# Anlage 5a

BV Bebauungsgebiet „Herrigergasse“ in Köln-Müngersdorf  
Stellungnahme zu Ausweisung eines Teilgebietes von Köln-Müngersdorf als Naturdenkmal  
-Ergänzung-

Bild 1: Ausschnitt aus der Deutschen Grundkarte (DGK) mit Koordinatenpunkten gem. [U 1]

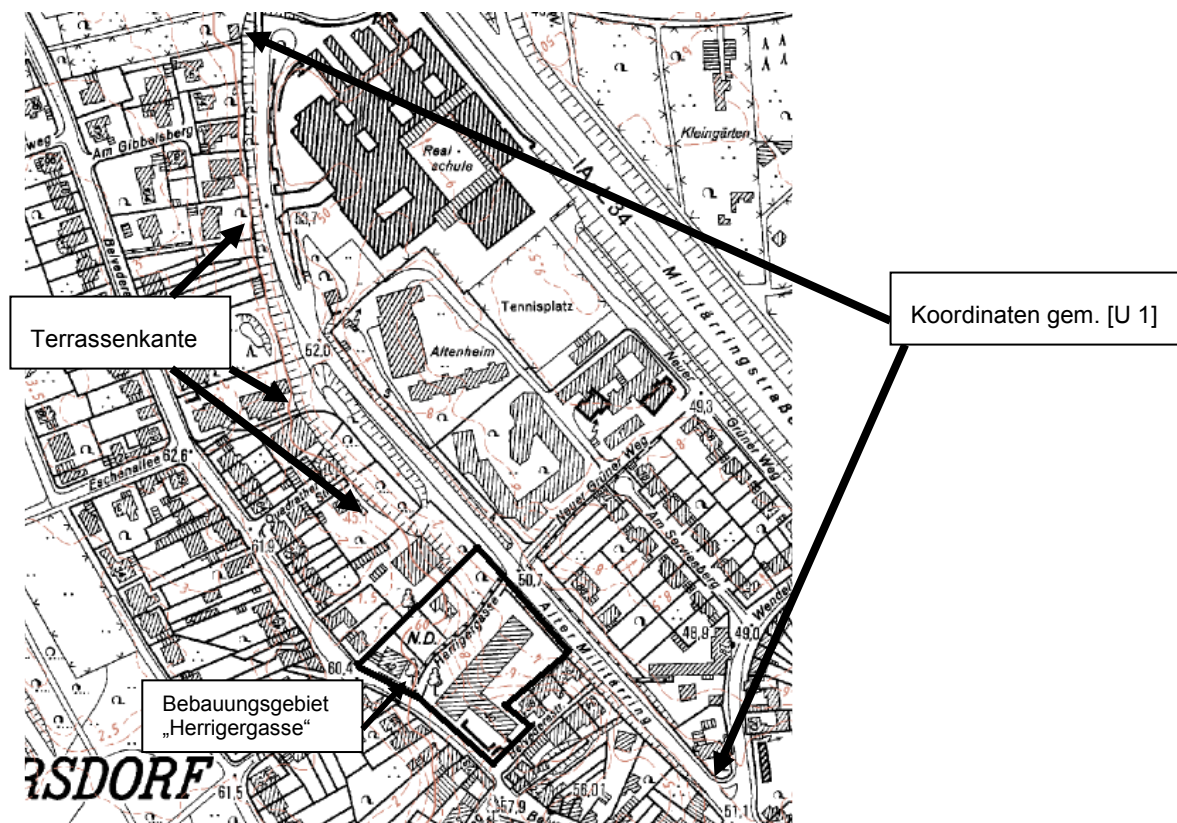
Nachfolgend sind die in [U 1] benannten Koordinaten und die Terrassenkante nochmals dargestellt. Die darauf dargestellten Pfeile dienen der Verdeutlichung und nicht der quantitativen Eingrenzung der Terrassenkante, wie in [U 11] dargestellt.

wertung der gesamten Terrassenkante im in Bild 1 angegebenen Bereich dargestellt, wobei nicht auf die lokalen Besonderheiten eingegangen wurde. Dies war offensichtlich auch nicht Aufgabenstellung, da hierzu genauere Untersuchungen, auch bezüglich der Morphologie, Untergrundsverhältnisse und des Gebäudebestandes, erforderlich gewesen wären.

Zuletzt möchte wir darauf hinweisen, dass nach [U 1], in den in Bild 1 angegebenem Koordinatenbereich, folgende zukünftige Auflagen, bei einer Einstufung als Naturdenkmal, die Folge sein werden: „Es sollten in der Zukunft alle Handlungen untersagt sein, die die morphologische Gestalt der Terrassenkante beeinträchtigen könnten, insbesondere Eingriffe in den Boden sowie Abgrabungen oder Aufschüttungen“ (Zitat aus [U 1]).

Bild 2: Ausschnitt aus der Deutschen Grundkarte (DGK) mit Empfehlung: Bereich für Naturdenkmal „Terrassenkante“

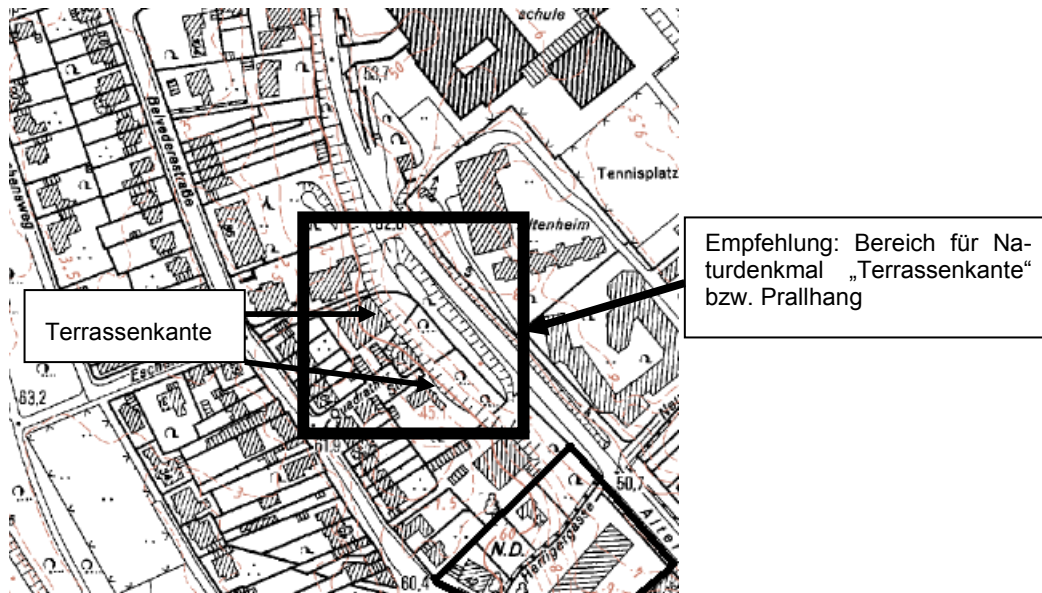
In Bild 2 ist, wie bereits in [U 8] dargestellt, ein Bereich durch ein Rechteck umfasst. In diesem Gebiet ist die gesamte Terrassenkante vom Hangfuß bis zum Hangtop aufgeschlossen, wobei hier der „Alte Militärring“ deutlich als Damm ausgebildet ist. Auch in historischer Zeit war in diesem Bereich die Terrassenkante deutlich aufgeschlossen. Derzeit ist nur eine Bebauung hinter dem Hangtop vorhanden.

Nach [U 1] ist gerade in diesem Bereich dann der „Prallhang einer alten Rheinschlinge“ besonders eindrucksvoll sichtbar. Eine Hinweistafel könnte dies in anschaulicher Weise dokumentieren.
